LAUDO / CHECK LIST DE ACESSIBILIDADE PARA AVALIAÇÃO DE CONFORMIDADE ÀS NORMAS DE ACESSIBILIDADE (CONFORME NBR 9050:2020)

UNIDADE / ÓRGÃO	Procuradoria Seccional Federal/ Advocacia Geral da União		**TOTAL DE PAVTOS**	2	
CIDADE	Petrópolis		**ESTADO**	Rio de Janeiro	
RUA / AV	Rua Barão de Tefé		**Nº**	120	**ÁREA TOTAL** 805m²
BAIRRO	Centro		**ANO DE CONSTRUÇÃO**	Anterior a 2000	
ATENDE PÚBLICO	**SIM**	x	**DATA HABITE-SE**	Anterior a 2000	
	NÃO		**DATA DO LAUDO**	17/06/2026	
SITUAÇÃO DO IMÓVEL	**PRÓPRIO**		**PRÉDIO TOMBADO OU HISTÓRICO**	**SIM**	
	LOCADO	x		**NÃO**	x
	CEDIDO				
RESPONSÁVEL PELA ELABORAÇÃO DO LAUDO (NOME, FORMAÇÃO (Arq. ou Eng.), CREA / CAU	Luciana de Oliveira Menezes, Arquiteta, CAU A146774-3		**Nº DA ART OU RRT / DATA DE EMISSÃO**

UNIDADE / ÓRGÃO	Procuradoria Seccional Federal/ Advocacia Geral da União

Foto 05 - Escada

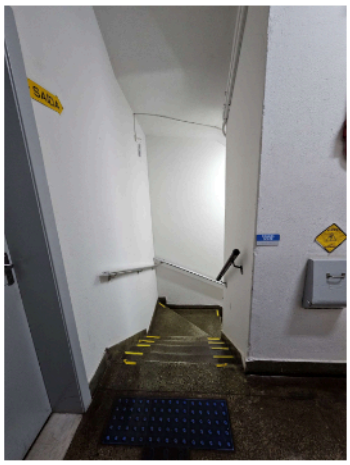
6.6.2.8, 6.9.1, NBR 9077 (item 4.8) e NBR 14718	p)	Na ausência de paredes, existe guarda-corpo associado na altura exigida pelas normas?		X		COMPARTILHA O MESMO GUARDA-CORPO DA RAMPA			X

5.4.4.2	q)	Possui sinalização visual aplicada aos pisos e espelhos em suas bordas laterais e/ou nas projeções dos corrimãos, contrastante com o piso adjacente, preferencialmente fotoluminescente ou retroiluminada?	X			PORÉM ESTÁ MUITO DEGRADADA	X
